# 改善箇所説明図 ①

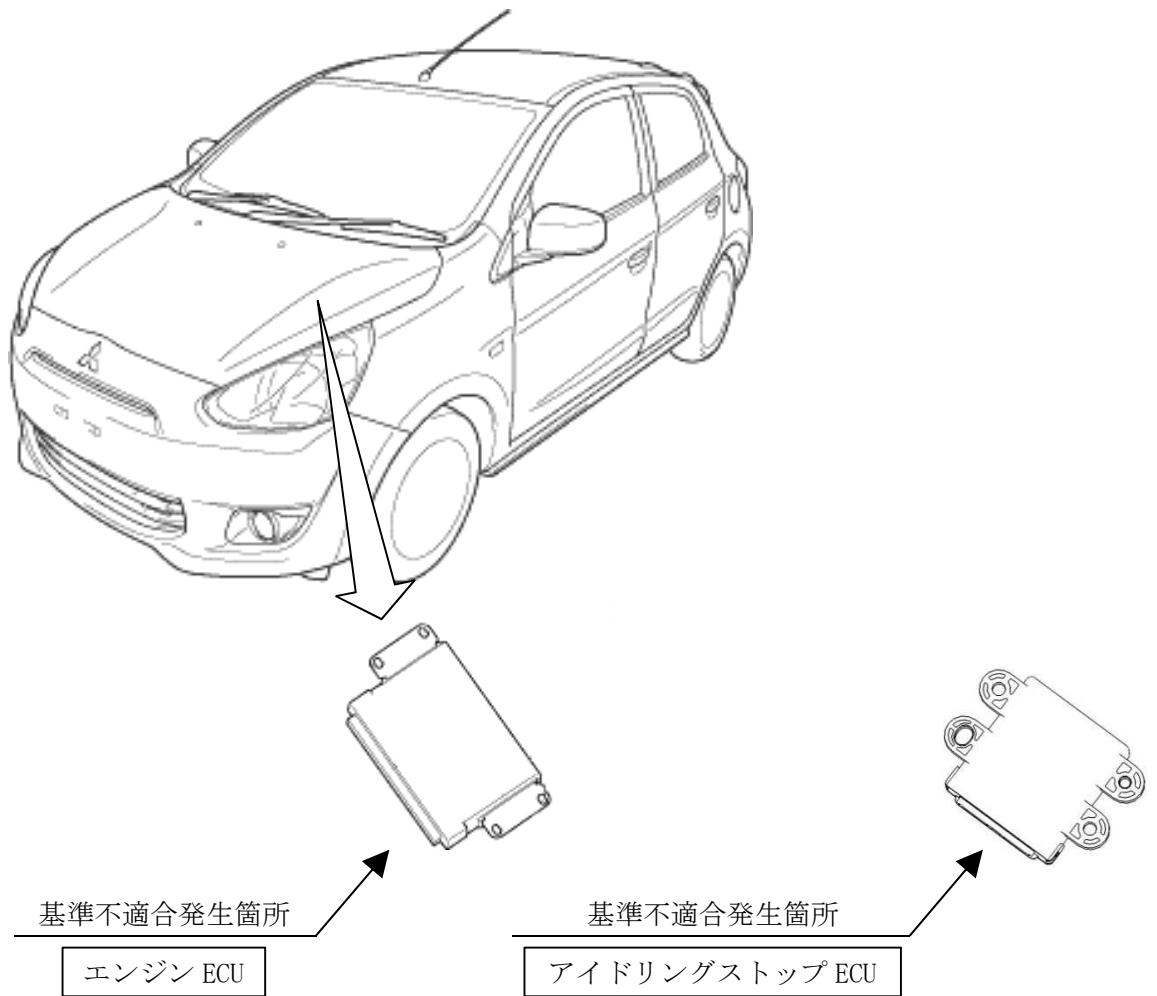
アイドリングストップ機能付き車において、アイドリングストップ制御プログラムが不適切なため、バッテリーが劣化している状態でもアイドリングストップが作動することがある。そのため、信号などの停車時にアイドリングストップが作動した後に、エンジンが再始動しないおそれがある。

注：図中の  内は、プログラムを書き替える部品を示す。

全車両、アイドリングストップ ECU またはエンジン ECU のアイドリングストップの制御プログラムを対策仕様書き替える。

識別：助手席ドアアッパーヒンジのドア側取付けボルト(下側)頭部に、白色または黄色ペイントを塗布する。
